湖南大学科创港校区建设项目工程总承包（一标段）、（二标段）澄清与答疑
公告

（招标编号：HNCSZB-2024-GC-021）

湖南大学科创港校区建设项目工程总承包（一标段）、（二标段）澄清与答疑公告

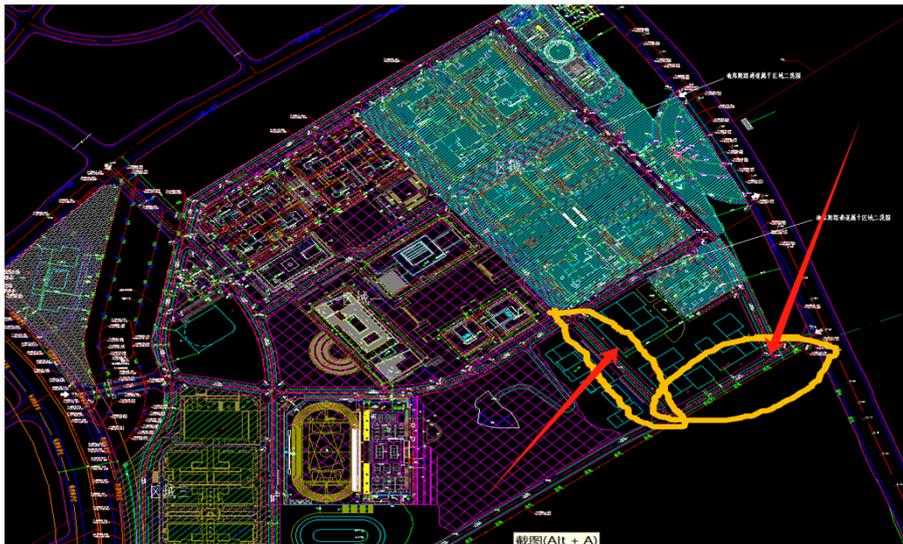
25、挂网图纸“湖南大学科创港校区图纸-（一标段）3”中“科创港RFJC-人防A区地下室总平面20240920_t3”建筑物外边线在用地红线之外，如下图：请重新明确用地红线。

答：该红色线是规划依据图中测定边界线，不是用地红线范围，红线详总图。

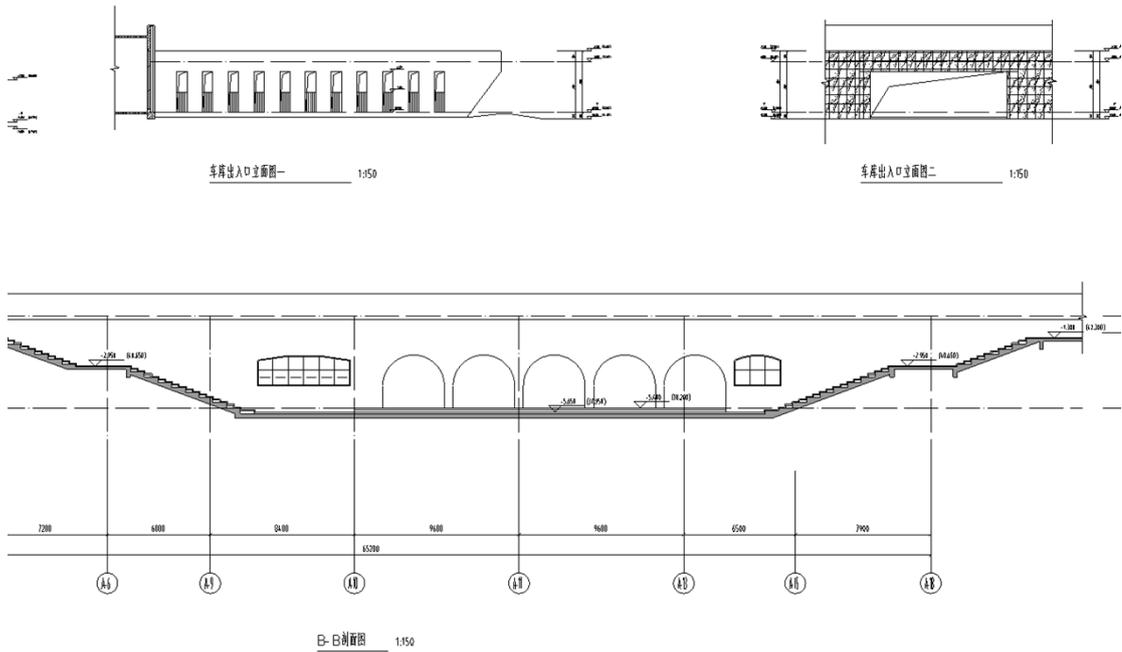
4.	桩基础设计要求
4.1	本工程结构设计使用年限为50年;建筑桩基设计等级为 级;桩基础环境类别为二a类。
4.2	根据拟建场地岩土工程详细勘察报告书,本工程基础采用旋挖成孔灌注桩基础。
4.3	桩端持力层要求:桩端持力层为中风化砂砾岩10-2 ,岩石 \bigcirc 桩端阻力特征值为5500 kPa;要求桩端嵌入该岩层内深度详桩表; 当岩层表面倾斜时,嵌岩深度以坡下方为准。
4.4	相邻两桩底面高差不得大于两桩桩底净距的一半。

中风化泥质粉砂岩⑩-2	24.4	55*	1200	80	35	0.45	/	/	1:0.50	1:0.75	320	300	2.0×10^{-7}
强风化砂砾岩⑩-1、⑩-2-2	21.6	46*	400	45	23	0.40	/	/	1:0.75	1:1.0	180	120	4.0×10^{-6}
岩溶充填物⑩-2-1	18.4	6.0	90	15	10	/	1:1.50	1:1.75	/	/	45	5	2.0×10^{-7}
中风化砂砾岩⑩-2	24.4	/	4000	100	40	0.50	/	/	1:0.50	1:0.75	650	450	4.0×10^{-7}

答：学生宿舍西区桩基设计说明中10-2层应为中风化泥质粉砂岩。

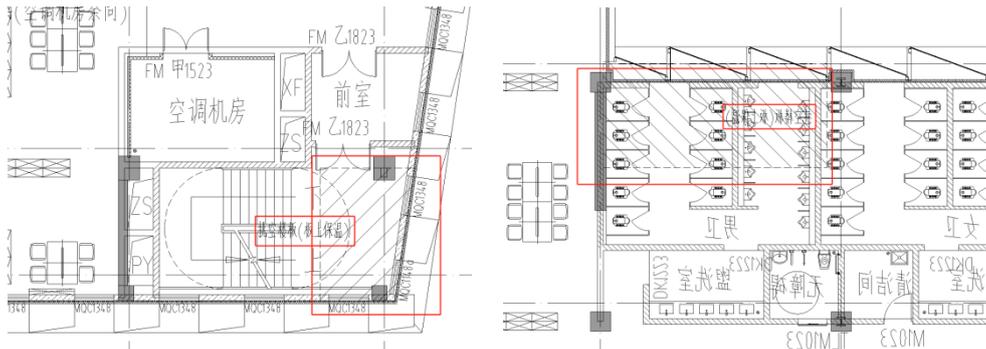
4、1#图书信息中心板上保温，计算厚度45mm实际施工厚度365mm作何考虑，是否会导致楼板完成面出现200左右高差？

5. 架空楼板 (板上保温)			
简图	主要工程做法	传热系数	热惰性指标
	40厚C20细石混凝土 4.5厚难燃型挤塑聚苯板(屋面) 钢筋混凝土楼板 具体做法以室内装修做法表为准	0.69	2.206
		(计算厚度4.5mm,实际施工厚度3.65mm)

答：以设计图纸为准。

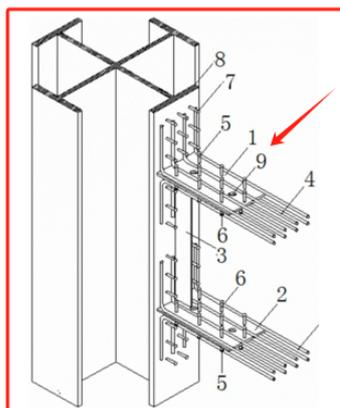
13、1#栋、2#栋、11#栋的钢筋与钢柱连接方式采用贴焊板，不便于现场施工，请问是否可以修改为端部钢筋弯锚？如下图所示：

答：施工图可根据规范相关做法对节点进行调整。

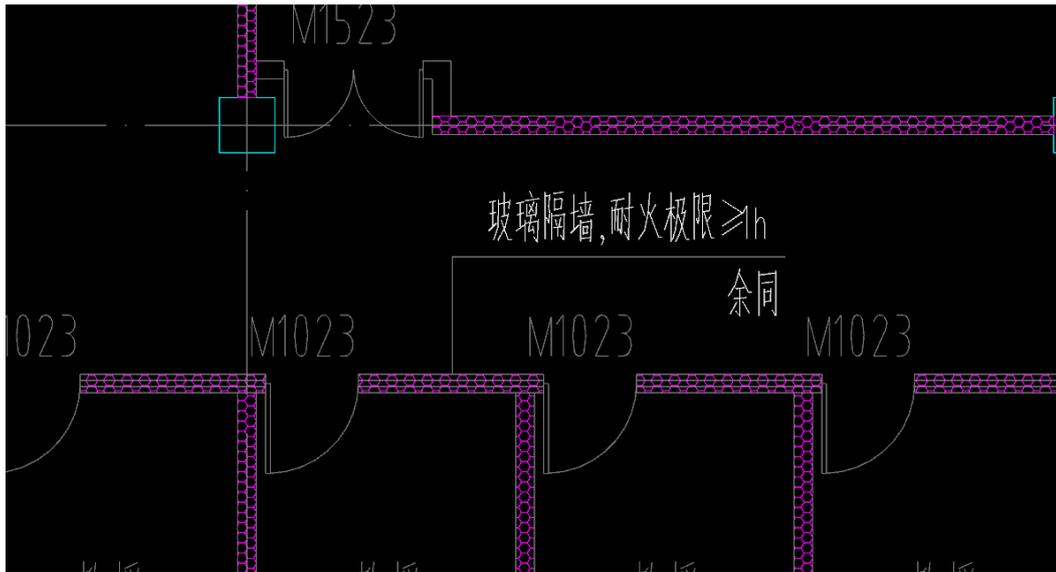
15、根据招标文件，装配式非砌筑墙体为玻璃隔墙和ALC墙体，非砌筑墙体平面图中，2#楼装配式内墙中，是否根据标识内隔墙均为玻璃隔墙，玻璃隔墙与ALC分界不明确，标识错误。

答：非砌筑墙体材料为ALC条板和玻璃隔墙，玻璃隔墙的数量和位置具体详建筑及室内设计图纸，装配式专业的图纸按专业要求只表达内隔墙非砌筑。

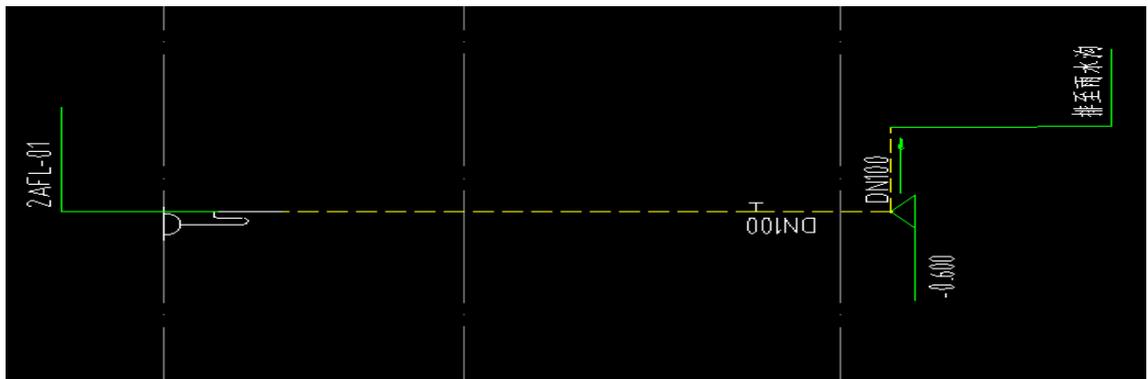
16、科创港2#室内排水系统图，接卫生间地漏的废水管废水不能排入雨水沟。

答：以平面图为准，接室外污水井。

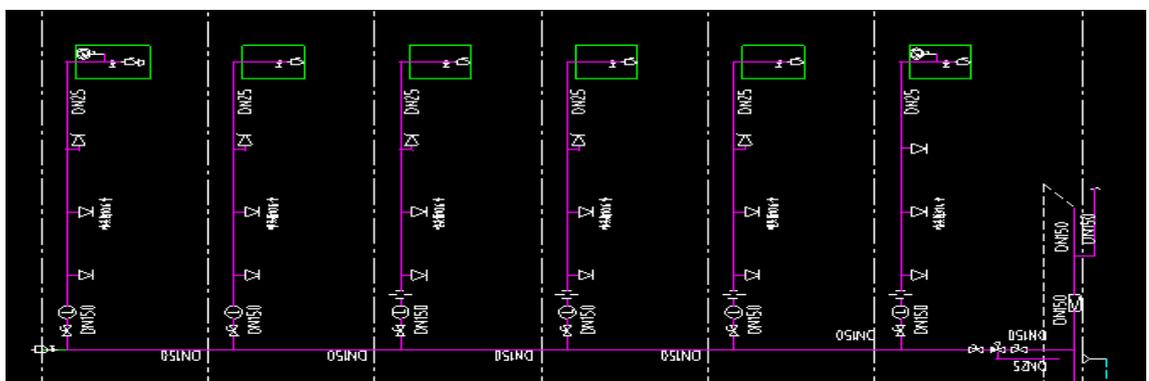
17、学生宿舍西区喷淋系统原理图，末端试水阀缺少排水出路。

答：详见标准层喷淋平面图，试验排水排至洗衣房DN100排水地漏。

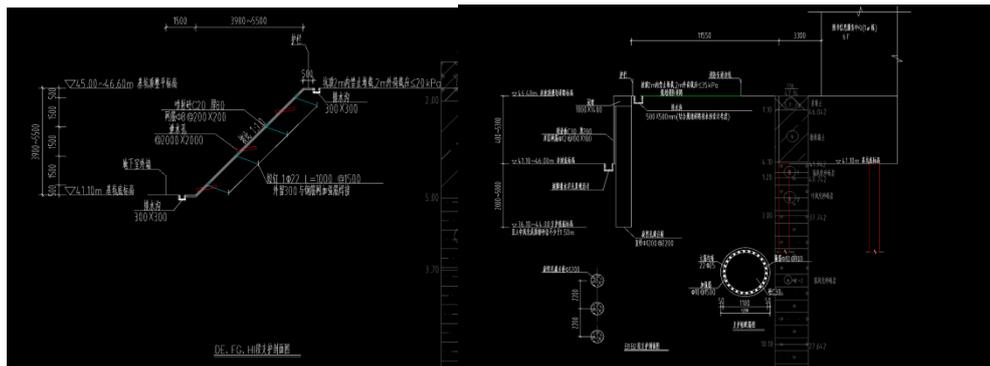
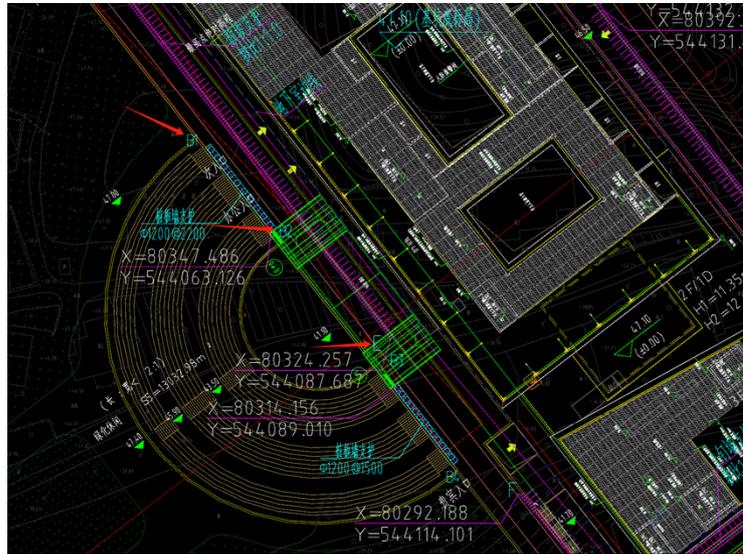
18、1#栋区域基坑支护，DE段为土钉墙支护，放坡开挖；B1-B2,B3-B4段为桩板墙支护，垂直开挖；DE段为大区域包含B1-B4段。此区域以哪个为准。

答：DE段为1#栋基坑支护，B1~B2、B3~B4段为1#栋西侧下沉庭院区域高差段边坡支护，是单独分开的两个支护体系，不存在包含关系。

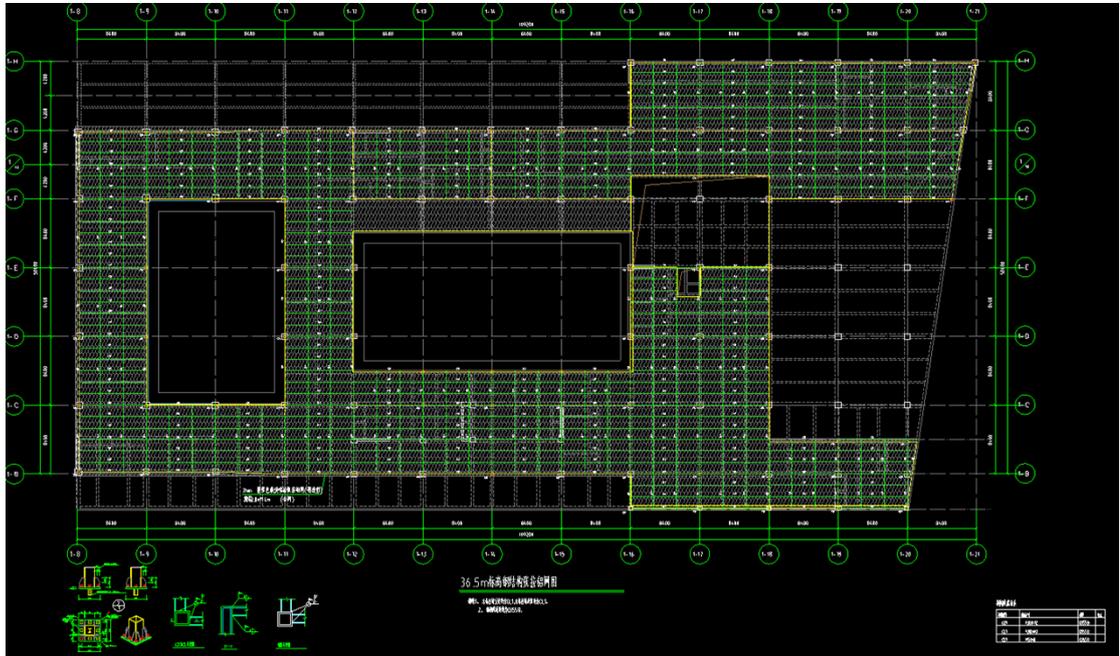
44、设计说明图纸SC-16-14中，雨水管采用HDPE管与清单雨水管采用U-PVC矛盾，请明确？

答：投标报价时按招标清单报价。

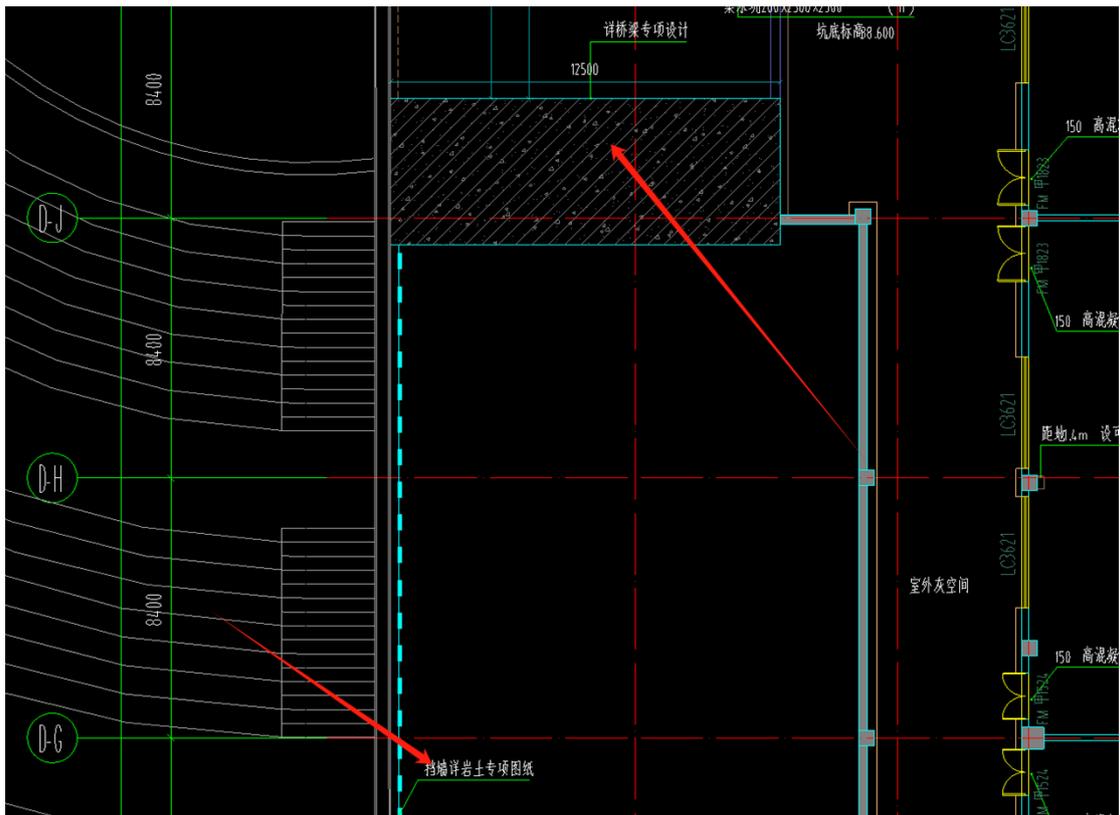
47、查阅“科创港JC(AT)-A区地下室”图纸时，发现下述红框部分需桥梁专项图纸及岩土专项图纸，未在

招标文件中找到上述图纸。

答：此区域段岩土专项图纸即为一标段B1~B2、B3~B4段边坡桩板墙支护。桥梁图纸详：湖南大学科创港校区项目拱桥初步设计相关图纸（桥施01~桥施16）。

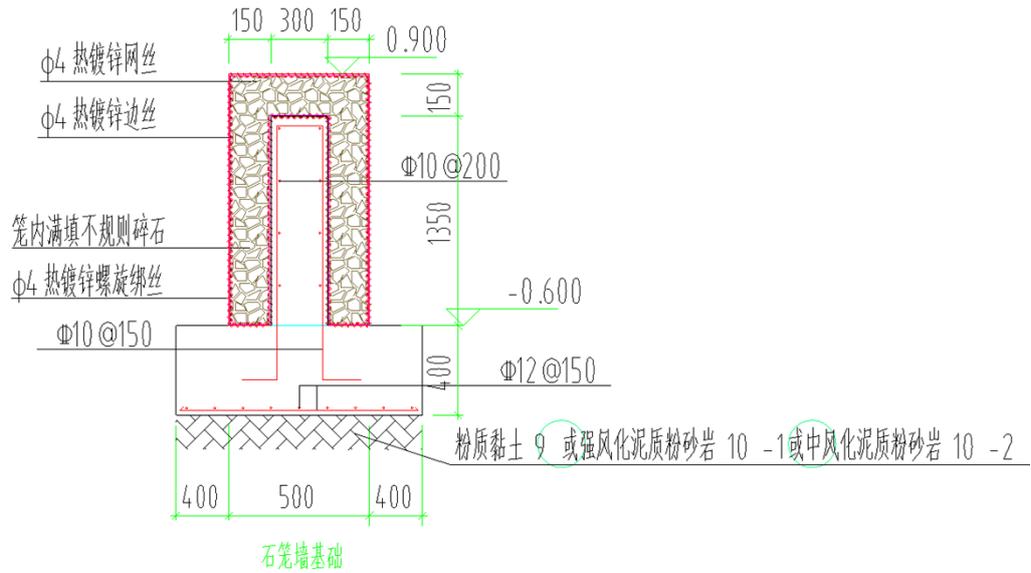
49、设计图纸“【分区1】科创港招标图-12#~14#及19#20#栋（学生宿舍西区）含总图无地下室-112#栋结构图纸-基础平面布置图-GC-12-07”有石笼墙大样，位置详建筑图；但是在相关建筑图纸中并未找到石笼墙具体位置；请明确石笼墙具体位置？

答：详见食堂一层平面图。
